CONSTANCIA DE NOTIFICACIÓN MEDIANTE PUBLICACIÓN DE AVISO

Auto No. 9674 del 02 de octubre de 2020

AUTO N° **09674**

“Por el cual se ordena el archivo de la solicitud de Licencia Ambiental iniciada a través del Auto 0892 del 8 de marzo de 2019 y se toman otras determinaciones”

Figura Pasos y Aspectos Considerados para la Definición y Delimitación del Área de Influencia

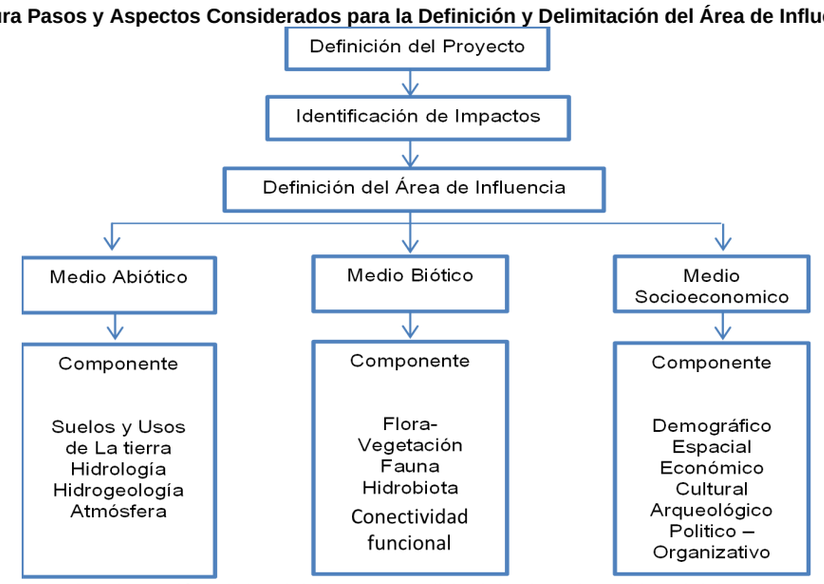
Dicha información fue requerida por esta Autoridad según el requerimiento 67 numeral (d) del acta 91 de 2019*: "Modelar las condiciones esperadas en el río Vetas y aguas debajo de la confluencia entre el río Vetas con el río Suratá"*, lo cual no fue atendido por la Sociedad considerando los resultados del nuevo modelo de calidad del agua allegado por la Sociedad en respuesta a los requerimientos de información adicional y a la definición de longitud de influencia previamente referida. La ausencia de este análisis incide directamente en la valoración del

Con base en los resultados que fueron presentados en el capítulo 5.2.2.2 "Análisis de fragmentación y conectividad" del Estudio de Impacto Ambiental inicial (Radicado 2019022045-1-000), se encontró que en el tramo A-B del área de influencia del medio biótico se generaría un cambio principalmente por la construcción del depósito de relaves. El desarrollo de esta obra modificaría las condiciones actuales de la matriz del paisaje, le daría un carácter inhóspito a dicha zona y, suprimiría la permeabilidad y probabilidad de movilidad de la fauna entre áreas núcleo. En este sentido, las alternativas de movimiento de las especies se darían en zonas adyacentes que están por fuera del tramo mencionado, el cambio de esos flujos hace parte del dominio del impacto, por lo cual se generó el requerimiento 5, que se refiere a su ajuste teniendo en cuenta los resultados que fueron obtenidos sobre conectividad ecológica.

- En el escenario prospectivo de ejecución del proyecto, la sociedad sustenta la modificación en la conectividad ecológica dada la pérdida de cobertura natural, sin embargo, reconociendo que si bien esta variable influye en el hábitat de las especies seleccionadas y se relaciona al cambio evidente por el desarrollo del proyecto, también se presentó un amplio sustento del dominio de otras covariables sobre las cuales se identifica que recae una afectación por las obras y actividades que se desarrollarán, no solo en la etapa de construcción sino también en las etapas de operación y cierre. Estas afectaciones modifican la matriz del paisaje, y los parches y corredores son sensibles a ello.

Acorde con el planteamiento del proyecto, algunas obras y actividades que se desarrollarán en las etapas de construcción, operación y cierre tendrán una influencia en la condición actual de los elementos del entorno que suministra recursos a las especies representativas de la zona, por lo cual se reconoce un impacto que afectará la disponibilidad de hábitat y con ello la integridad ecológica en la zona.

Distinto a lo planteado por la sociedad, se encuentra que la afectación no solo está determinada por la modificación de 161,97 ha de cobertura vegetal, sino que las actividades (en las etapas de operación y cierre) que generan impacto sobre los cuerpos de agua y aumentan el tránsito en las vías, intervienen de manera directa y permanente sobre las condiciones del entorno, lo cual hace que el hábitat genere modificaciones, y por ende la estructura y función de los elementos que propician la conectividad ecológica.

El horizonte temporal de estos cambios se mantendrá por al menos 20 años, lo cual hace que las modificaciones generadas se consideren de gran influencia por la permanencia en su manifestación, y según la valoración del impacto tenderá a intensificarse.

En concordancia con lo anterior, dadas las debilidades en los análisis efectuados, existe un alto grado de incertidumbre en cuanto a los cambios en la composición y funcionalidad de los ecosistemas para evaluar la respuesta real del desplazamiento de las especies y la calidad de hábitat por la modificación en los ecosistemas presentes en el área. En este sentido no se tiene un planteamiento certero para el manejo del impacto, su escala de manifestación y su interacción con otros componentes que define la integridad ecológica, considerando adicionalmente, que los resultados obtenidos no representan la realidad actual de la región en cuanto al atributo de conectividad ecológica, lo cual lleva a cuestionar la trascendencia y el dominio del impacto, y como consecuencia, la delimitación actual del área de influencia.
